Bilan de la mise à disposition du public de l'évaluation environnementale, de l'avis de l'autorité environnementale et du mémoire en réponse relatifs à la ZAC de MARNE EUROPE

Le 30 novembre 2022

Etude d'Impact ZAC MARNE-EUROPE

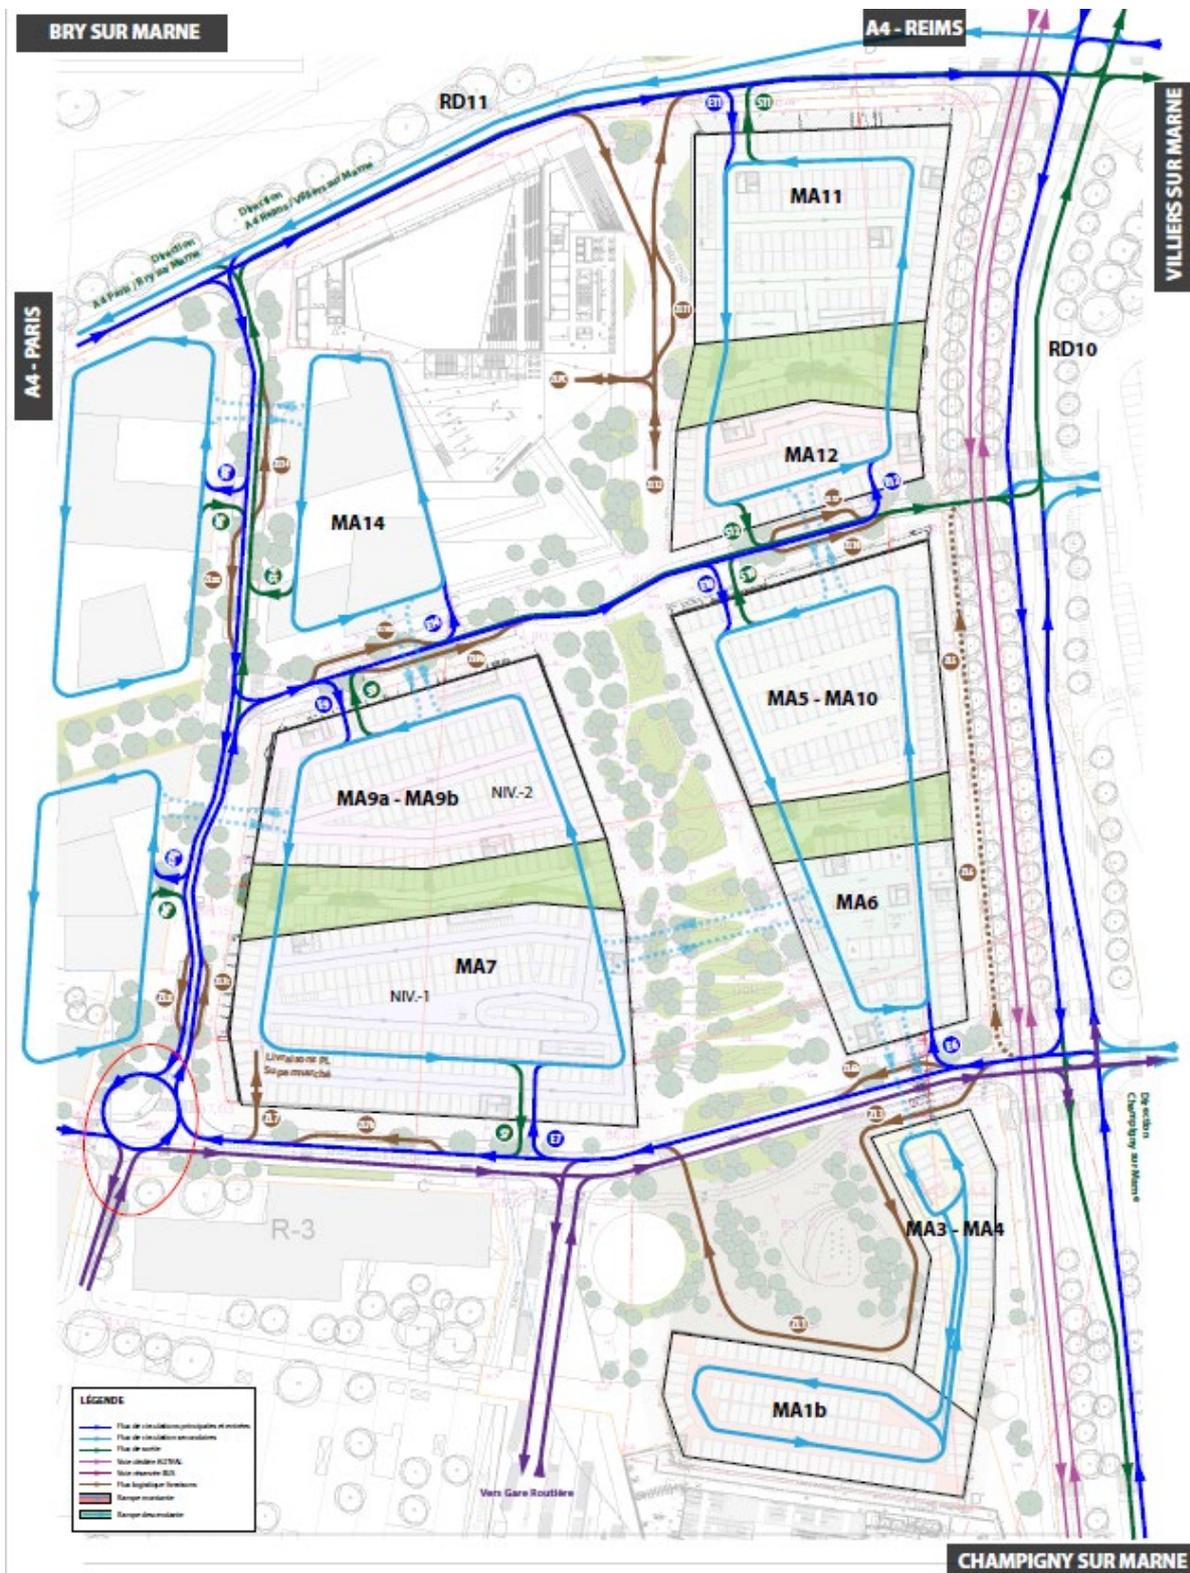
L'Ae recommande de présenter les options définitivement retenues pour le transport en commun en site propre Altival et, le cas échéant, d'en tirer les conséquences dans l'ensemble du dossier.

Le projet de transport en commun en site propre Altival tel que présenté dans le dossier d'évaluation environnementale du projet Marne Europe, reste le moyen de rabattement des usagers vers les gares du Grand Paris Express et de la SNCF. A ce stade et à notre connaissance, le département du Val de Marne n'a pas présenté d'évolution du projet Altival qui nécessiterait de revoir l'évaluation des impacts environnementaux sur le projet Marne Europe.

Figure 25 : Abords de l'autoroute A4 - Niveaux sonores à 1.5 m de hauteur – Période diurne (6 h – 22 h) – SANS ECRAN

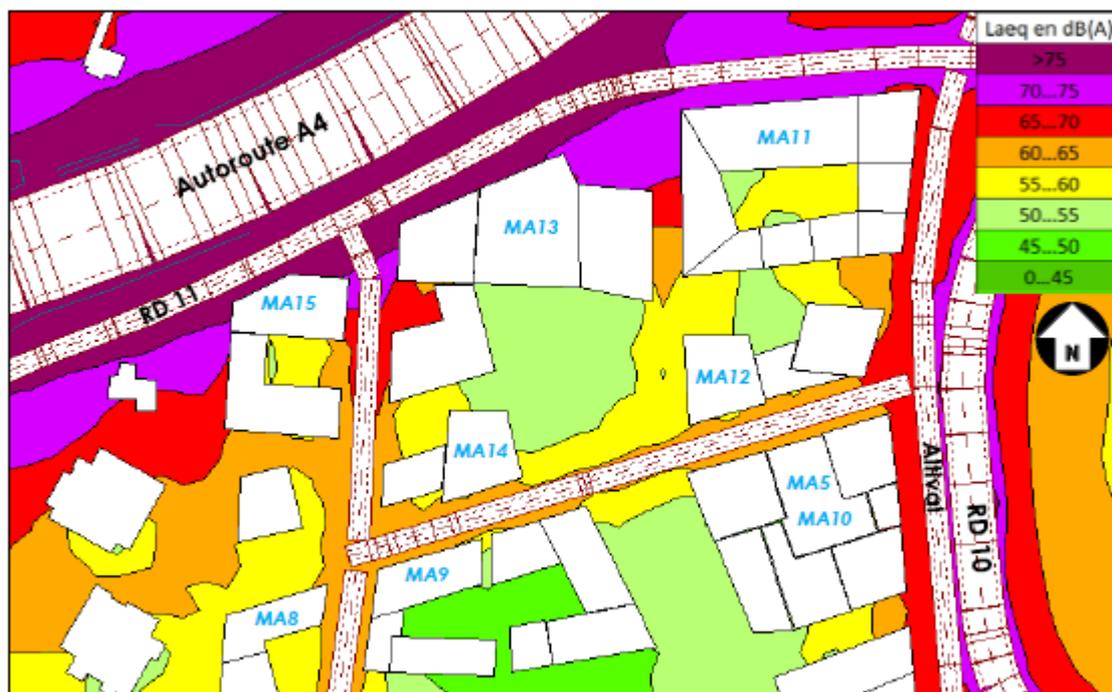
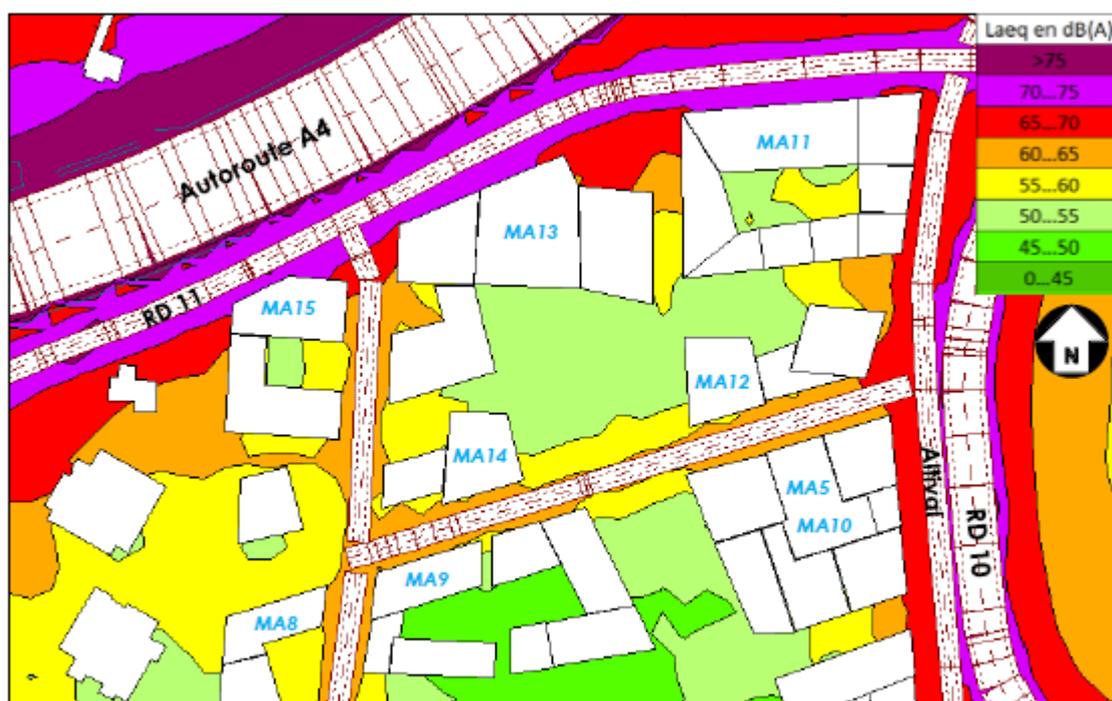
Une telle recommandation a déjà été étudiée, de même que l'hypothèse de protection par des écrans le long de l'autoroute A4. Elle figure dans l'étude acoustique AcoustTB 2019 (annexe G10 de l'EEU).

Hauteur de calcul : 1.5 m – Période diurne (6 h – 22 h) – SANS ECRAN ET AVEC ECRAN

Figure 3 : Plan guide de la Zac de janvier 2021 (Remis au rapporteur).

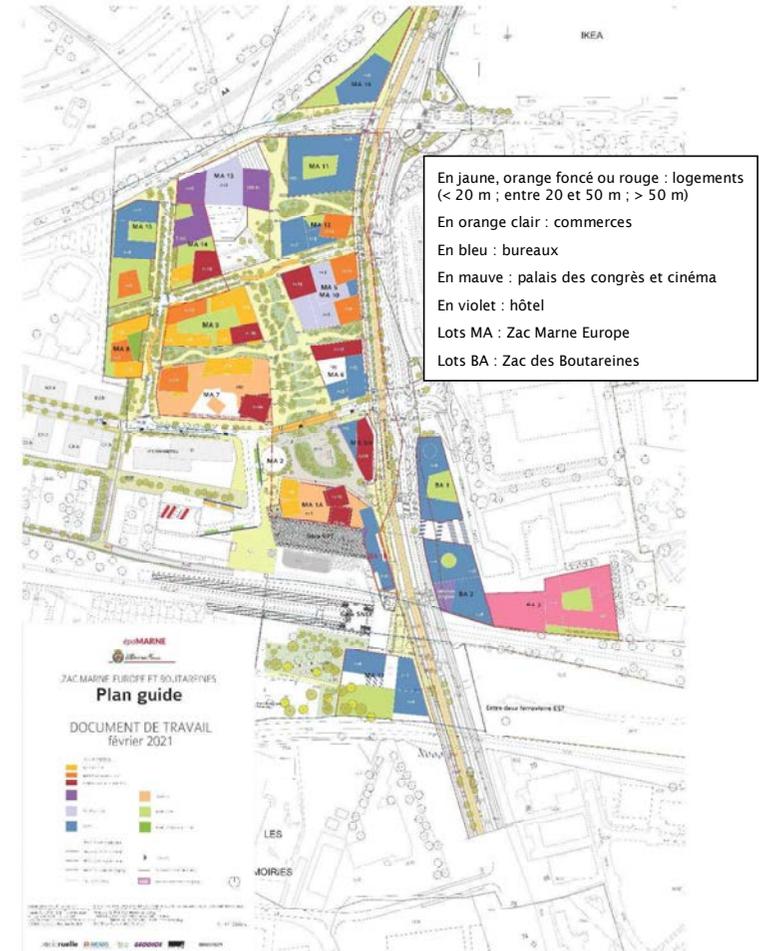
L'Ae recommande de présenter dans l'étude d'impact l'évolution du plan guide de la Zac, avec des légendes lisibles.

Le plan guide de la ZAC élaboré en février 2021 a été édité dans un format plus lisible. Il est joint en annexe 1 du présent mémoire.

Figure 9 : Représentation de l'ensemble des mesures prévues (dernière étape) en vue du maintien de la liaison reconnue pour son intérêt écologique en milieu urbain du schéma régional de cohérence écologique d'Île-de-France. Source : dossier

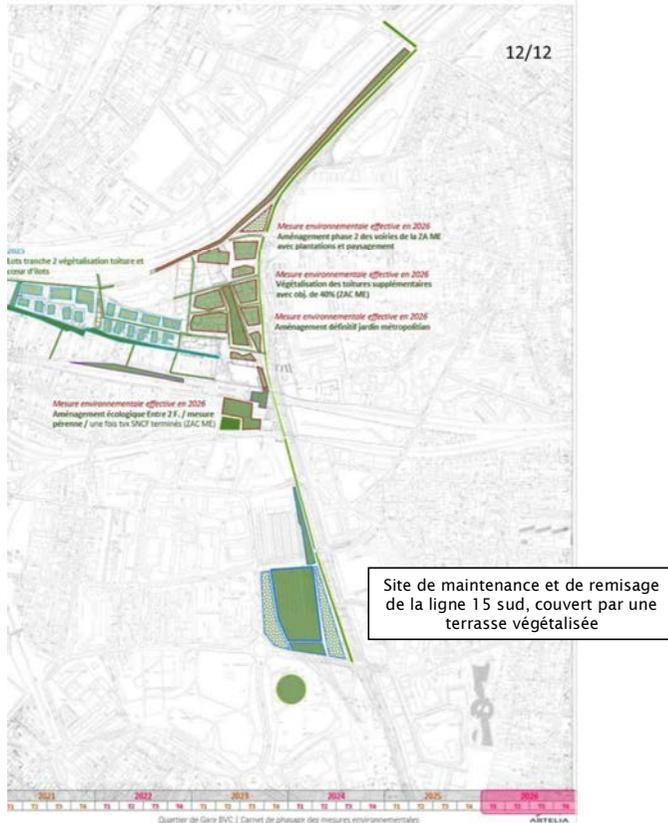
Le résumé non technique est développé. Il reste centré sur la Zac. Par exemple, il ne reprend pas la figure 9 du présent avis alors qu'elle permet d'illustrer des mesures importantes pour compenser les effets très significatifs de l'ensemble des aménagements sur les continuités écologiques.
